OSTRAVSKÁ UNIVERZITA

„Výstavba nového kampusu na Černé louce – Univerzitní zázemí sportu a behaviorálního zdraví a Nová budova fakulty umění“

VYSVĚTLENÍ, ZMĚNA NEBO DOPLNĚNÍ ZADÁVACÍ DOKUMENTACE

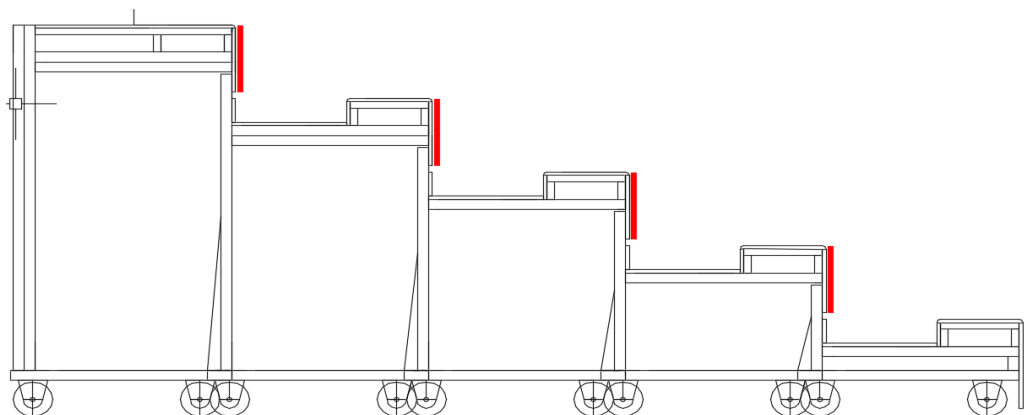
V části R2-Univerzitní zázemí sportu a behaviorálního zdraví - nadzemní část, jsou ve výpise zámečnických výrobků uvedeny mobilní tribuny Z01/9 a Z01/10, v jejichž popisu je uvedeno: „Sedáky a opěradlo-celobukové překližované desky složené ze 13 vrstev bukových dýh impregnovaných speciálními roztoky.... Svislá čela opěrek perforovaná-čtvercový otvor 25x25mm.“

Dle schématického obrázku, který je přiložen k popisu mobilních tribun zde žádná opěradla, ani opěrky nejsou.

Obr. č. 24 - trapézový plech 150/280 dle výkresů č. 214, 215, 218, 219 pro 3.NP a 4.NP objektu „B“

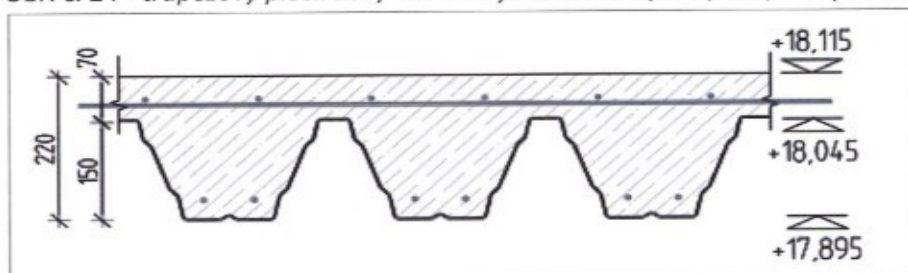
Položku č. 72 dle slepého rozpočtu nemůžeme dohledat v projektové dokumentaci. Tento trapézový plech je sice obsažen ve výkresu č. 203 pod položkami č. 35 a 48 jako dobetonávky dilatačního celku „B“ v 3.NP a 4.NP, ale ve výkresech těchto konstrukcí (výkresy č. 214, 215, 218, 219) není o tomto trapézovém plechu žádná zmínka. V těchto výkresech je zobrazen a zmíněn pouze trapézový plech 150/280, viz. obr. č. 24. Žádáme zadavatele o informaci, kde se nachází v zadávací dokumentaci tento trapézový plech. Zároveň žádáme o přesnou specifikaci tohoto trapézového plechu (chybí údaj o šířce vlny).

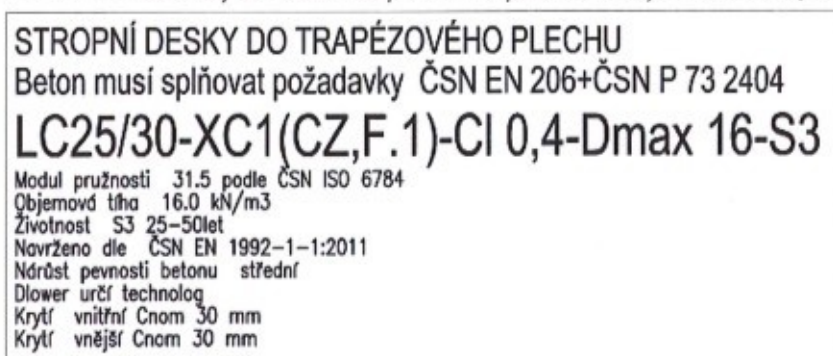
Položky č. 73 a 75 slepého rozpočtu jsou položky určené pro podepření klasického stropního bednění. Ve slepém rozpočtu se ale nachází také ztracené bednění z trapézového plechu (pol. č. 72) v ploše 4 128 m². K tomuto bednění nemůžeme dohledat položku pro podpěrnou konstrukci. Žádáme zadavatele o vysvětlení, případně upřesnění, kde ve slepém rozpočtu se nachází položka pro podpěrnou konstrukci ztraceného bednění z trapézového plechu.

Zadavatel sděluje, že trapézové plechy jsou dimenzované tak, aby nebylo nutno při betonáži provádět podpěrnou konstrukci.

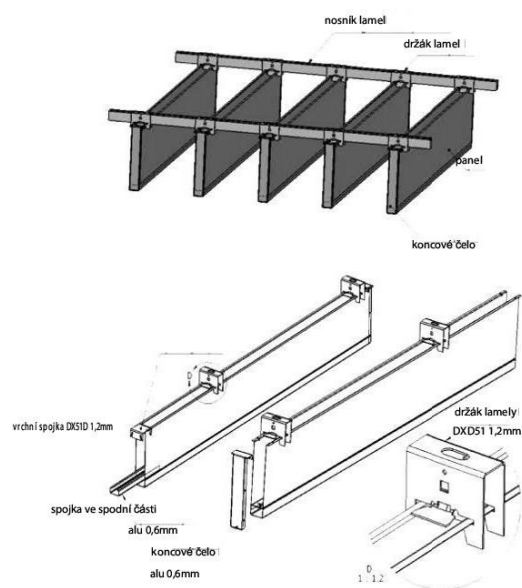
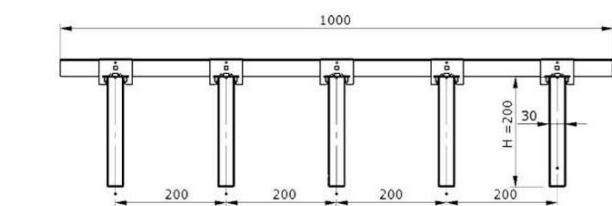
Vertikální lamelové podhledy-chybí bližší specifikace. Specifikace ve výpisu standardů je nedostatečná. Ve výkresu podhledů je tento podhled pouze schematicky, chybí řezy, rozkreslení podhledů, referenční výrobek. Není uvedena požadovaná barva podhledů a nosného roštu, nejsou dostatečně specifikovány technické a kvalitativní požadavky a doplňkové prvky podhledu (např. víčka lamel, otvory pro technologická zařízení atd.).

Žádáme zadavatele o přesnější specifikaci těchto lamelových podhledů (např. uvedením referenčního výrobku).

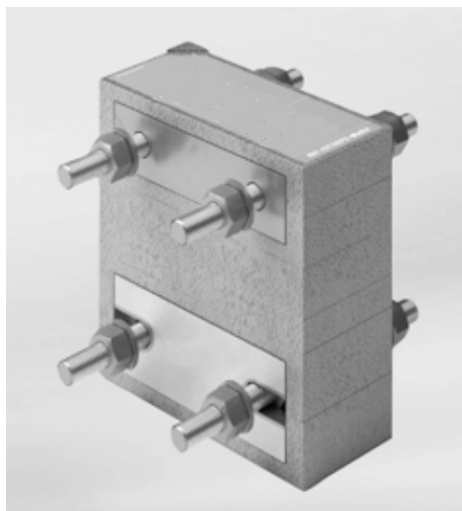
Položka č. 979 - distanční přerušení tepelného mostu-v zadávací dokumentaci nemůžeme dohledat specifikaci tohoto výrobku. Žádáme zadavatele o upřesnění požadované položky ze slepého rozpočtu.

Zadavatel uvádí, že specifikace položky č. 979 je znázorněna ve výkrese č. 415 detail F. V projektu je uvažováno se systémovým řešením (ocel-ocel), kdy vložený prvek s tepelnou izolací přenáší zatížení přes ocelové prvky.

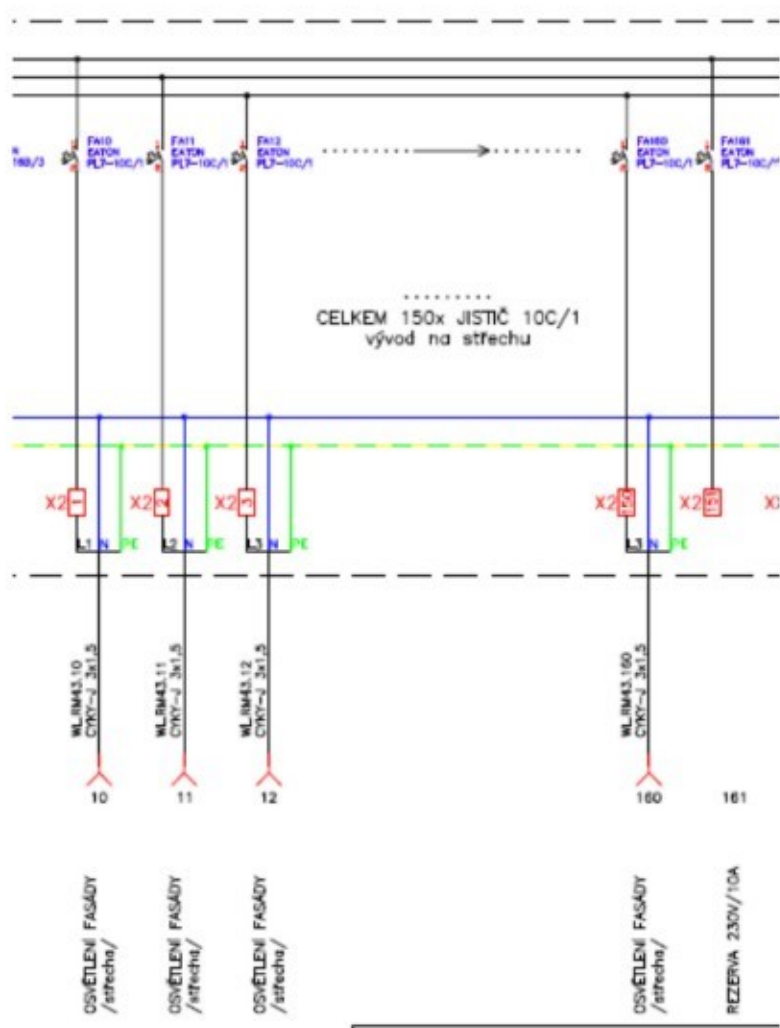
Z výkresu rozvaděče RM43, jež byl taktéž poskytnut až v rámci dodatečných informací, je patrné, že kabely CYKY-J 3x1,5, navržené pro připojení napájení jednotlivých světlených segmentů fasády, neobsahují volné vodiče pro použití ovládání, např. prostřednictvím DALI sběrnice.

Rozvaděč RM43 neobsahuje ani prostorovou rezervu pro možné osazení prvků řídicího systému pro ovládání RGB osvětlení.

Výřez z

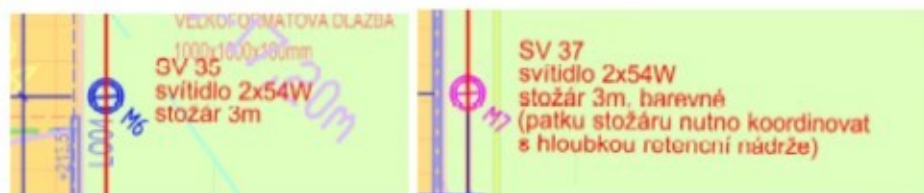
instalováno 34ks sloupkového svítidla 2x54W, z toho budou vybrané sloupky s barevným podáním osvětlení. Nové zřizované areálové osvětlení, bude napojeno kabelovým vedením CYKY-J 5x4 z hlavního

Jelikož v zadávací dokumentaci není v IO 10 kniha svítidel a existují navíc nesrovnalosti v popisu provedení svítidel M6 a M7, žádáme zadavatele o upřesnění jejich designových a světelně-technických parametrů, vč. popisu a provedení barevných filtrů.

dle výpisu oken:

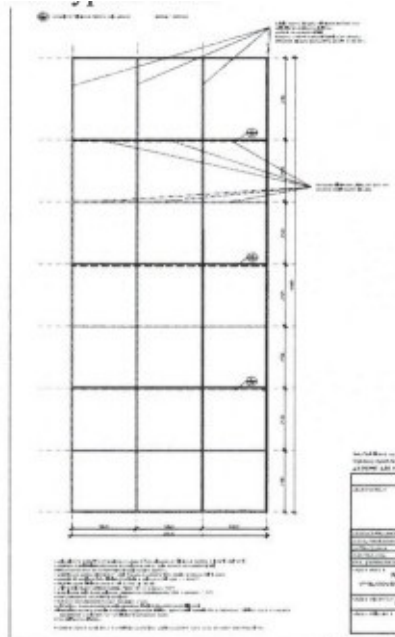
Co platí?

dle výpisu dveří:

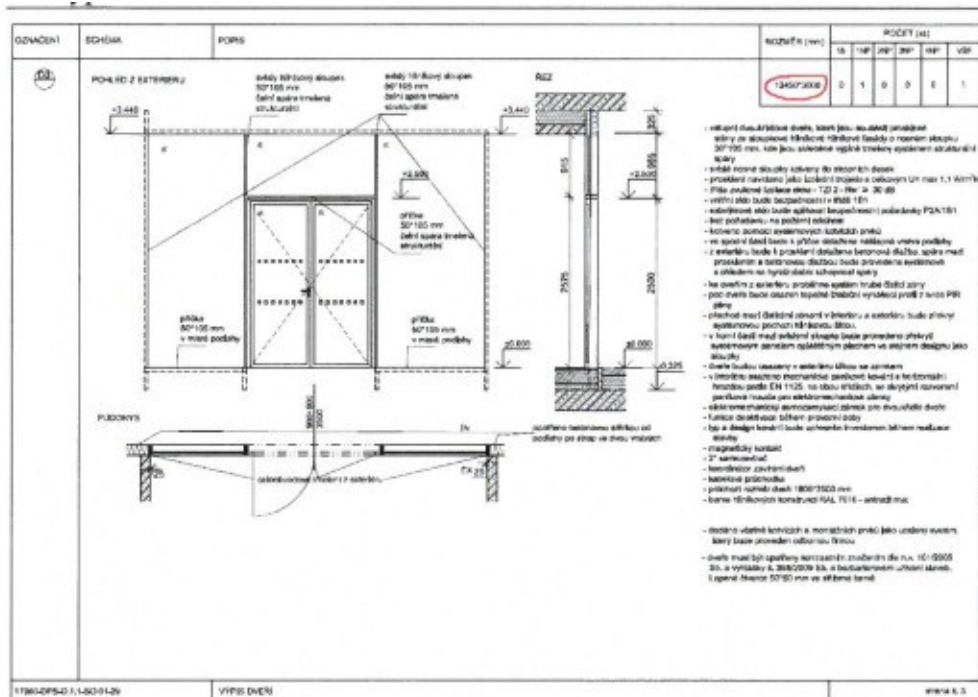
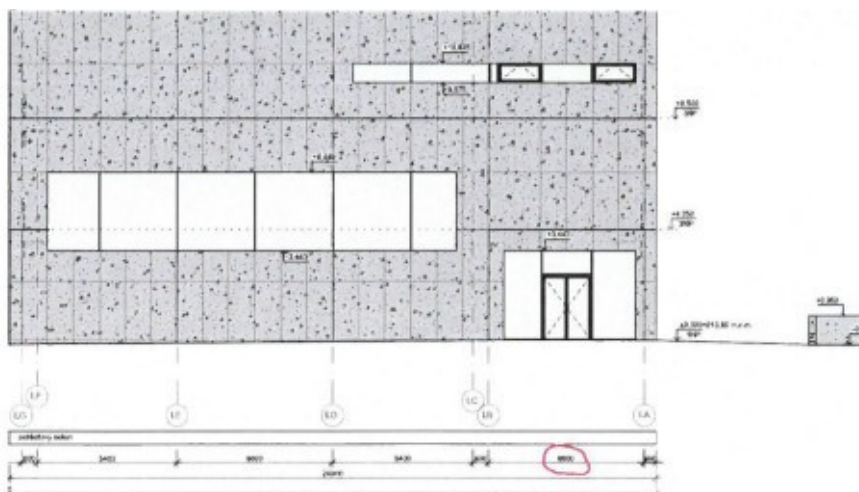
rozměr prosklené stěny 12450*3000. Už v samotném výpisu dveří neodpovídá šířka ani výška.
pohled:

Co tedy platí?

dle výpisu zámeč. prvků:

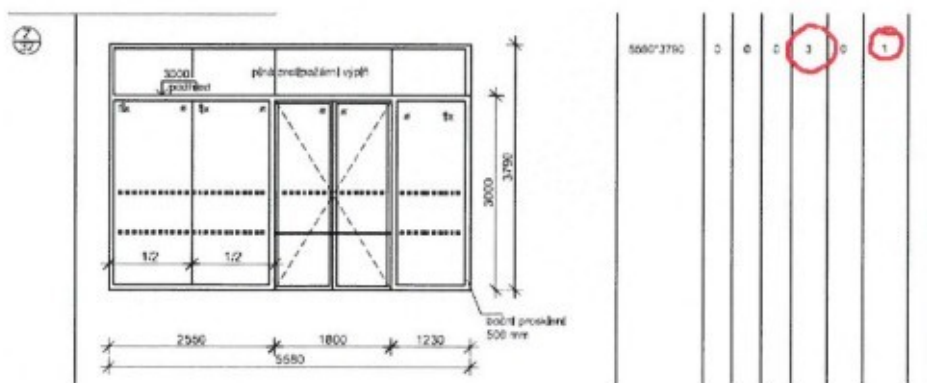
Co tedy platí?

PUDORYS NOSNÉ KONSTRUKCE

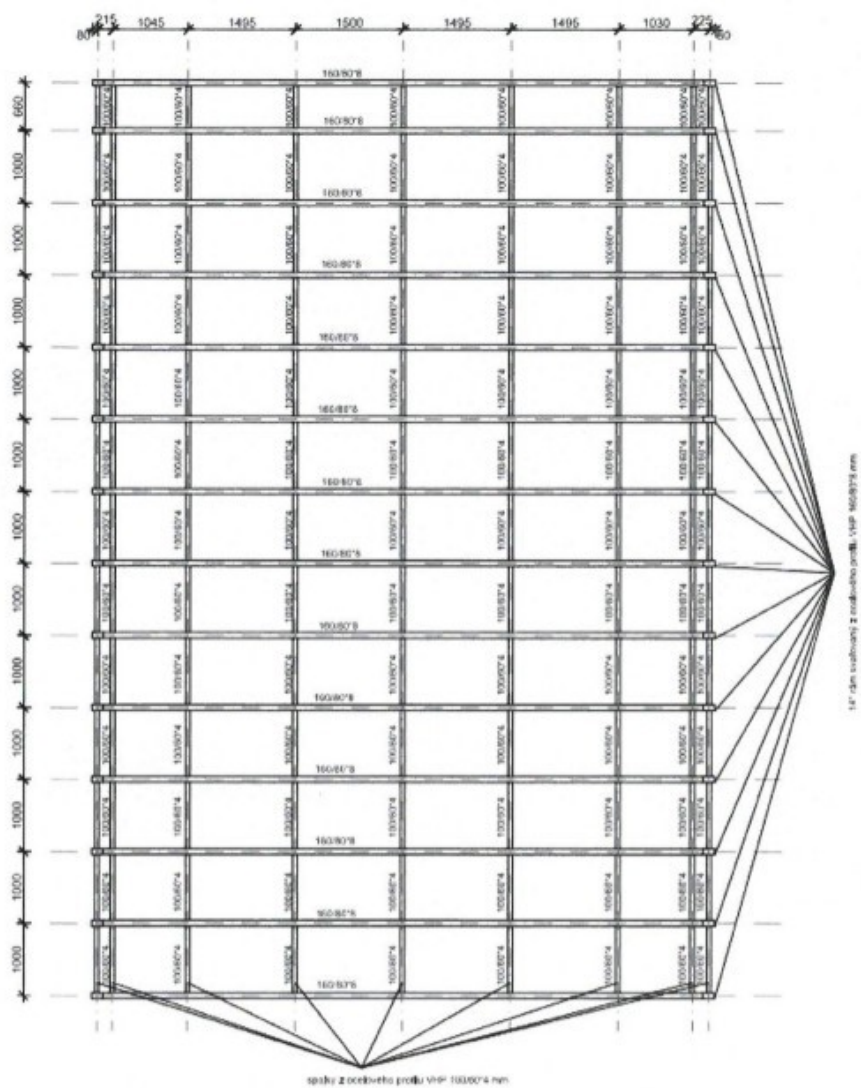
Tento rozměr odpovídá rozměru světláku vč. Opechování – v položce by měl být rozměr zasklení což je 8 660/ 12 660 (obrázek níže).
